Załącznik nr 2 – uzupełnienie konstrukcji

Zestawienia materiałów- - uzupełnienie

**BUDOWA CENTRUM KULTURALNO -
 KONGRESOWEGO W GMINIE WIJEWO**

WIENIEC ŻELBETOWY W3 - 1:20
 ZWIĘCZENIE ŚCIAN ZEWNĘTRZNYCH - GÓRA

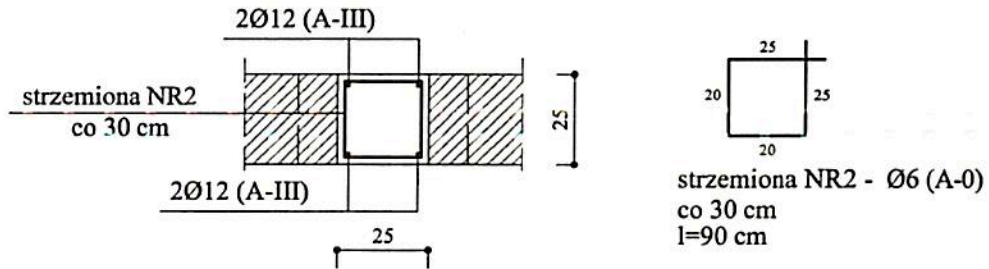
4.2.2. Wieńce żelbetowe – wieniec W3 – ZWIĘCZENIE ŚCIAN ZEWNĘTRZNYCH - GÓRA

fi6(A-0) 40 kg
fi12(A-III) 280 kg

TRZPIENIE ŻELBETOWE TZ1, TZ3, TZ6, TZ7 - 1:20
 TRZPIENIE ŻELBETOWE NAD WIĘNCAMI STROPOWYMI - 1:20

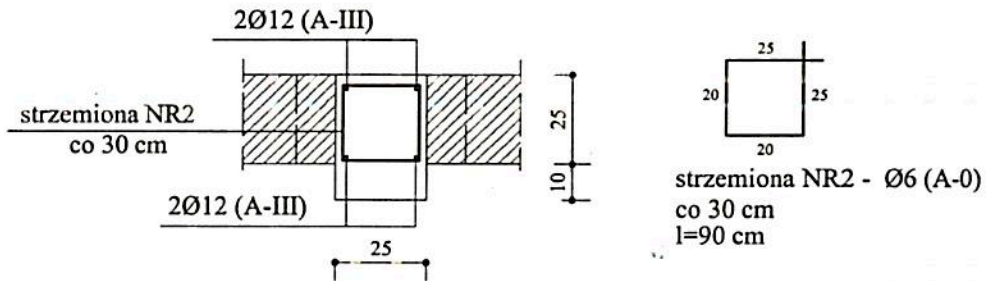
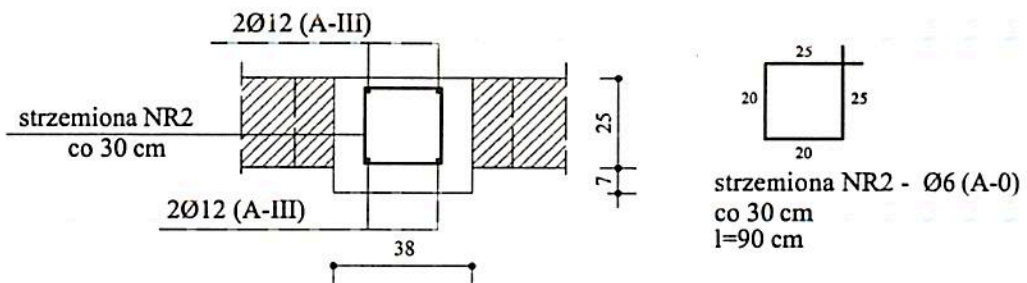
4.2.3. Trzpienie żelbetowe w ścianach – NAD WIEŃCAMI STROPOWYMI

fi6(A-0) 58 kg
fi12(A-III) 155 kg
